Remplacement du télésiège de
l'Aiguille Percée
Tignes (73)

Note en réponse à l'avis de la MRAe
du 15/11/2024

20 décembre 2024

Réf : 2022028

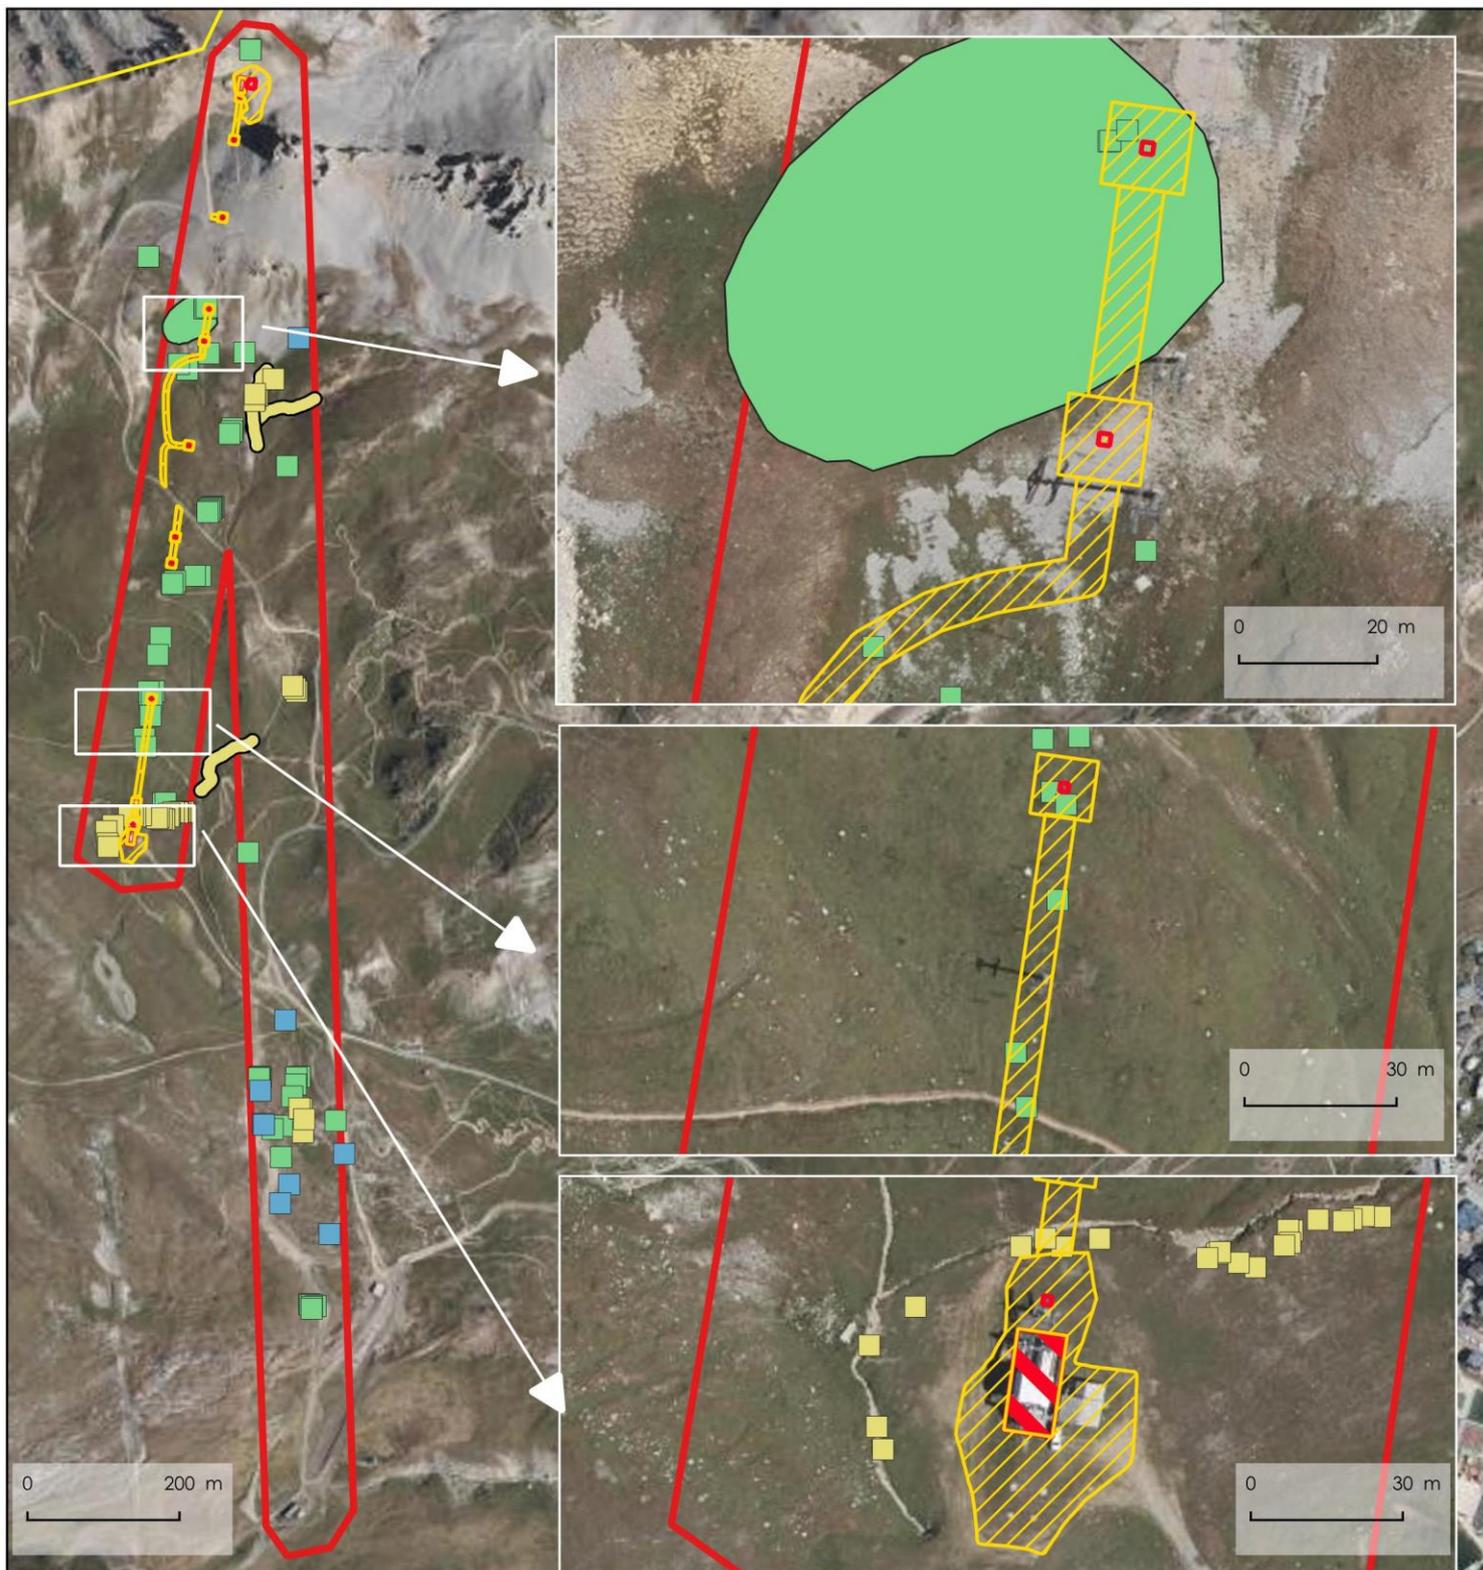
N° DE PAGE DE L'AVIS	REMARQUE DE LA MRAE
14	<i>L'Autorité environnementale recommande de localiser les plantes-hôtes de papillons protégés et définir une mesure de mise en défens.</i>

La carte de localisation de plantes hôte de papillon est présente en page suivante.

Des mises en défens seront installées en phase chantier avant le démarrage des travaux sur les secteurs de présence de plantes hôtes. De plus, le cheminement des engins de chantier sera adapté au début des travaux afin d'éviter au maximum les plantes hôtes.

Insertion paysagère d'une vue proche de la G1 du télésiège de l'Aiguille Percée. Source : DSCA

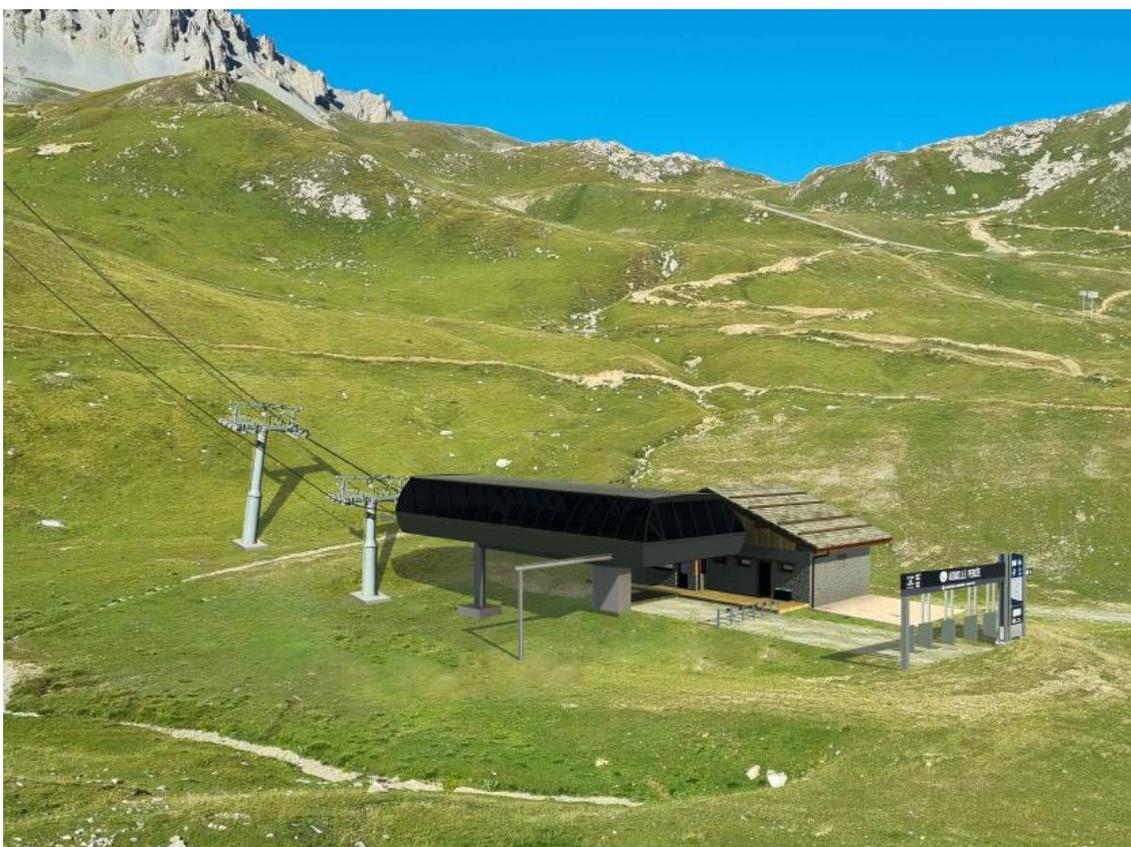
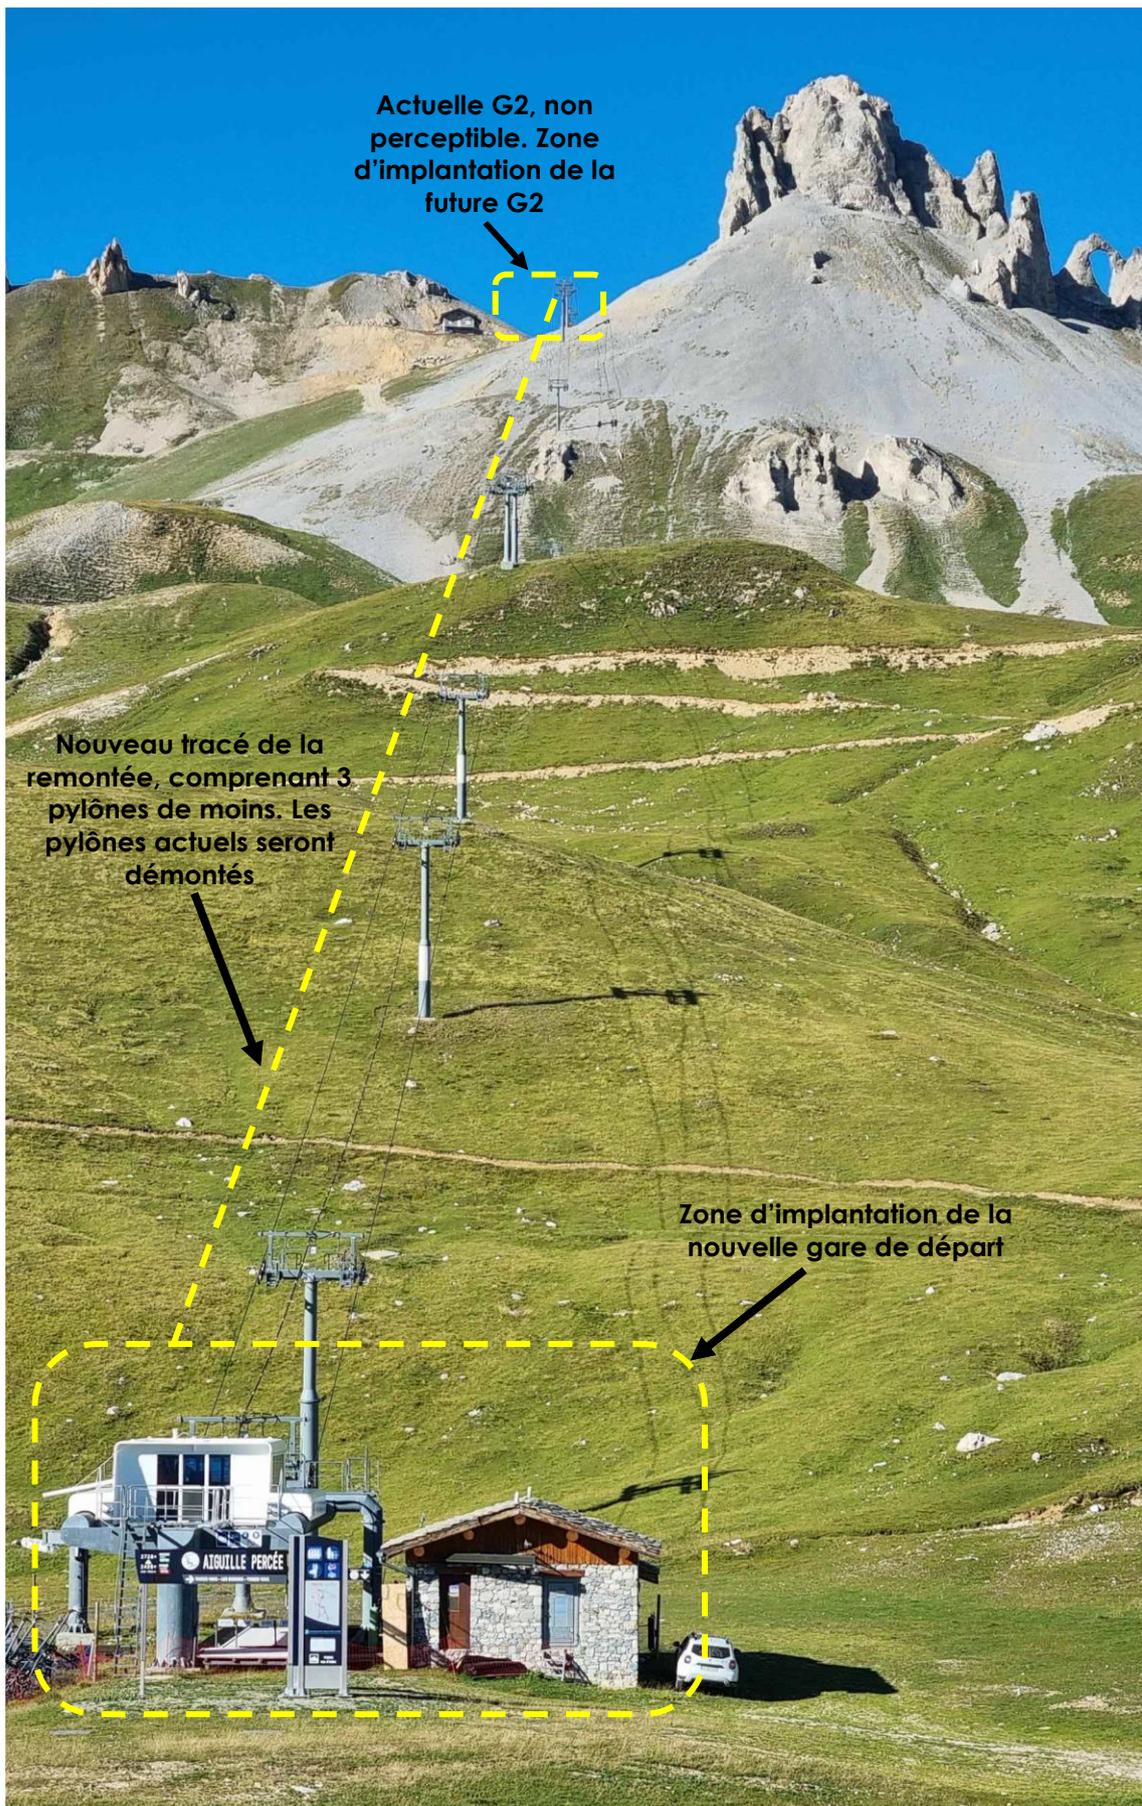
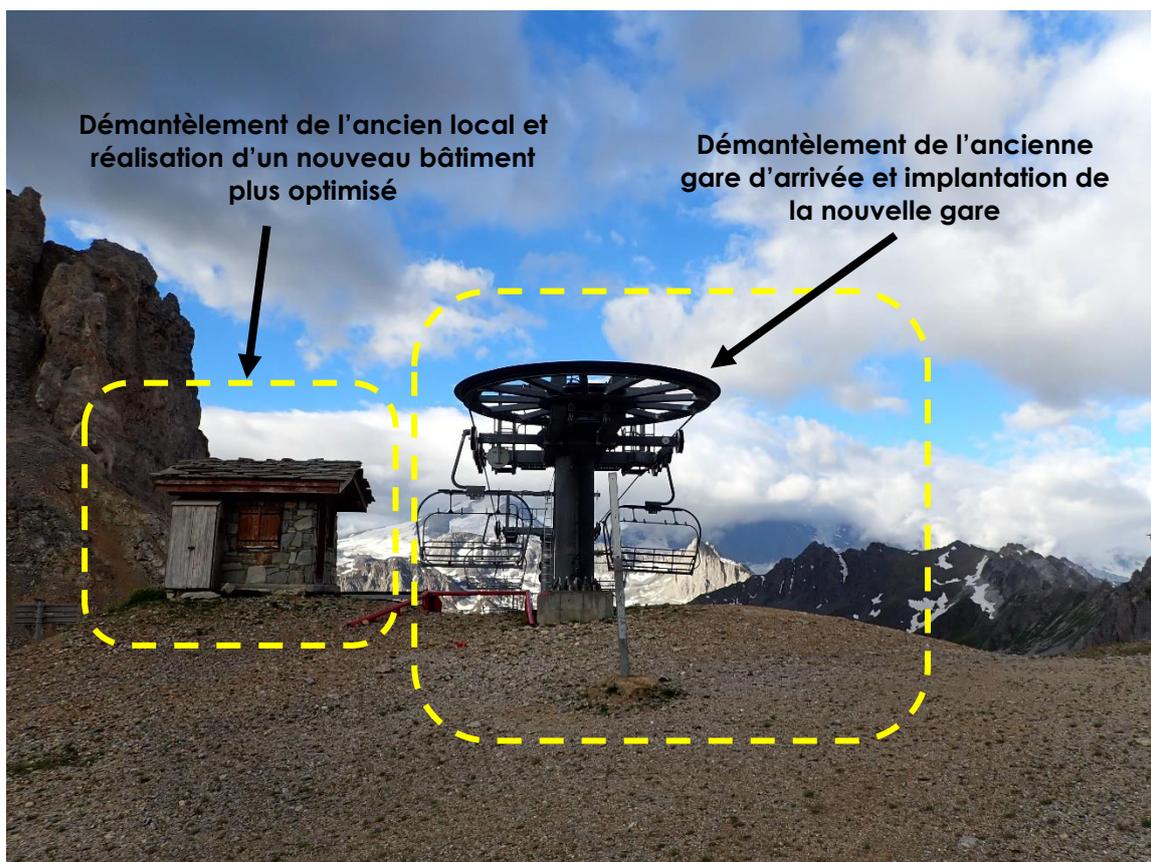
N° DE PAGE DE L'AVIS	REMARQUE DE LA MRAE
20	<i>L'Autorité environnementale recommande de présenter des photomontages du projet permettant d'évaluer l'insertion paysagère des aménagements dans le paysage proche et lointain.</i>

Les photomontages suivants sont ajoutés au dossier et présentent en vues éloignées et rapprochées les gares G1 et G2.
Ces nouveaux éléments en complément ne viennent pas modifier les conclusions qui sont présentées dans le dossier d'évaluation environnementale.

Il a été décidé, pour le télésiège de l'Aiguille Percée, un remplacement quasiment à l'identique, afin de réduire l'impact visuel du projet et de minimiser les travaux et les zones impactées. La G1 (voir insertion paysagère ci-dessus) se situe en lieu et place de l'actuelle gare de départ, mais elle est plus imposante que l'actuelle. Conformément à la mesure de réduction n°8 « *Préconisations de teintes pour les nouveaux équipements* » (p. 237 de l'Étude d'Impact), la gare ainsi que le local d'exploitation présenteront une « architecture cohérente avec les constructions existantes sur le domaine skiable de Tignes ». L'ancienne gare G1, de couleur blanche, focalisait les vues. Elle sera remplacée par des teintes grises de RAL 7022 et 7040, couleurs fréquemment utilisées sur le domaine, afin de donner une cohérence d'ensemble.

La gare amont ainsi que le local de commande associé bénéficieront du même traitement architectural que la G1. L'insertion paysagère ci-dessous intègre également la gare d'arrivée du télésiège du Marais. Les teintes choisies permettent aux équipements de se fondre dans le contexte paysager minéral aux tons gris chaud.

Figure 17 : Gare amont, extrait plan masse G2 (DCSA)

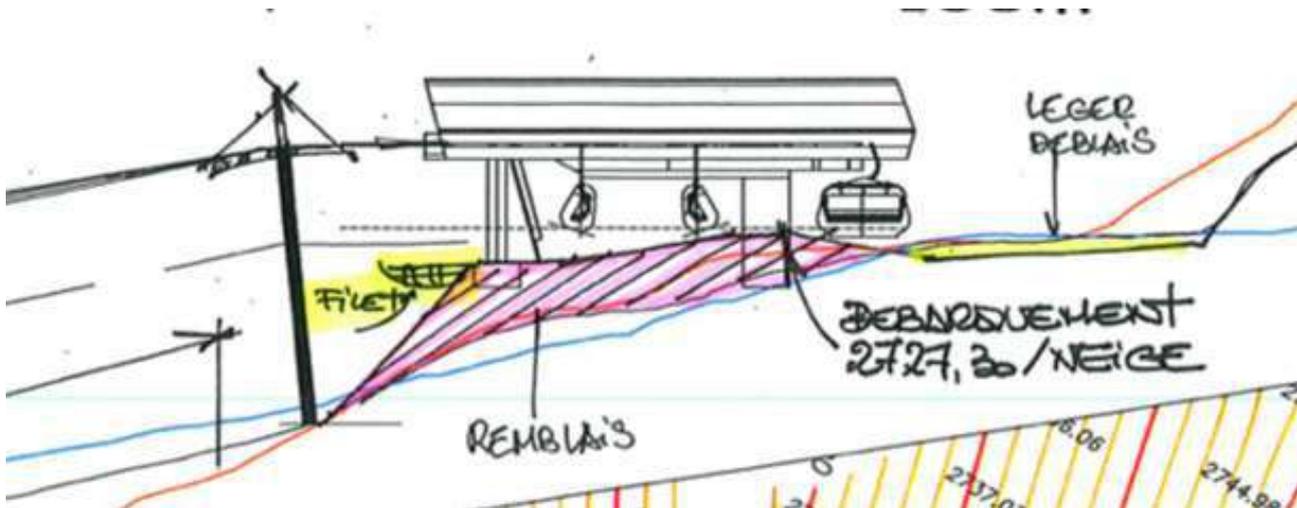
D'après le plan masse fourni pour la gare G2, le projet prévoit un talus raidi entre le P11 et le pied avant de la gare.

Un ouvrage de soutènement sera donc nécessaire (mur en enrochement / remblais renforcés/...). Une étude spécifique des terrassement et des ouvrages associés devra être prévue en phase exécution une fois le constructeur connu afin de dimensionner cet ouvrage.
